Brest à Pied et à Vélo

Contribution à la concertation publique ascenseurs de Brest Métropole

Ce document détaille la position de BaPaV et ses arguments sur le projet de liaison ville-port par des ascenseurs tel que décrit dans le dossier détaillé de support à la concertation (mai 2019).

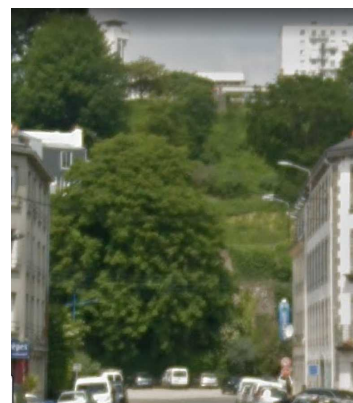
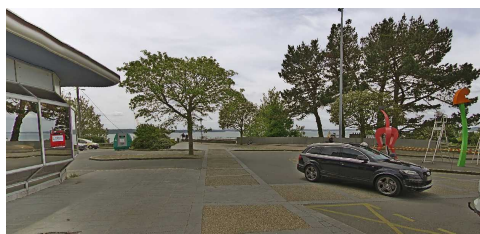
L'ascenseur incliné à la gare reste de moins bonne qualité que la desserte bus mais est néanmoins de bien meilleure qualité que les options de la concertation, et est la meilleure solution pour les visiteurs, qu'ils arrivent par la gare ferroviaire ou la gare routière.

Dans l'hypothèse où cette analyse ne serait pas retenue, nous considérons qu'un ascenseur incliné, du parvis de la gare à l'extrémité de la rue de Madagascar, serait une option plus pertinente que celles présentées en concertation.
